改善箇所説明図

尾灯、制動灯

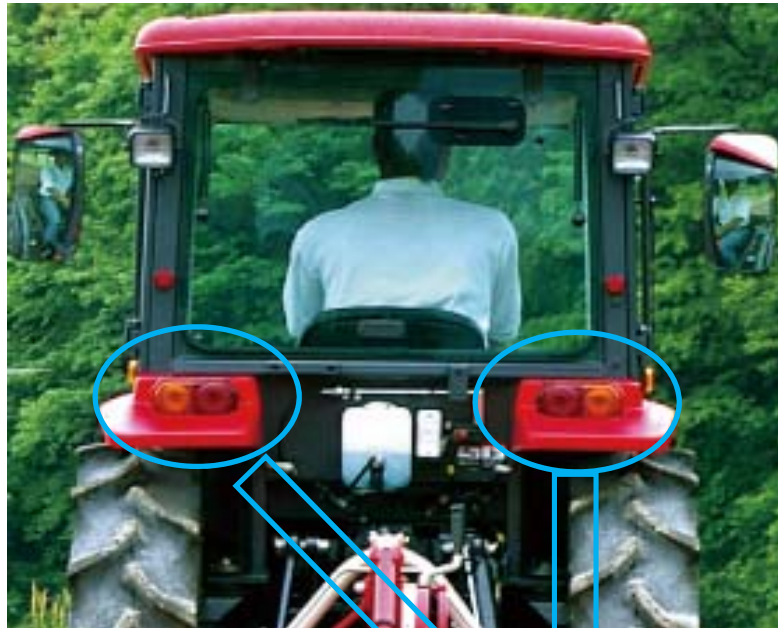
農耕トラクタの尾灯、制動灯において、灯火の組み付け工程が不適切なため、誤品を組み付けたものがある。そのため、配光特性が技術基準を満たさず、保安基準に適合しない。

全車両点検し、誤品が組み付けられていた場合は、正規品と交換する。なお、後部反射器は正規位置に取り付けられており、灯火器交換時、後部反射器の取付けは行わない。

後部反射器の有無で識別する。
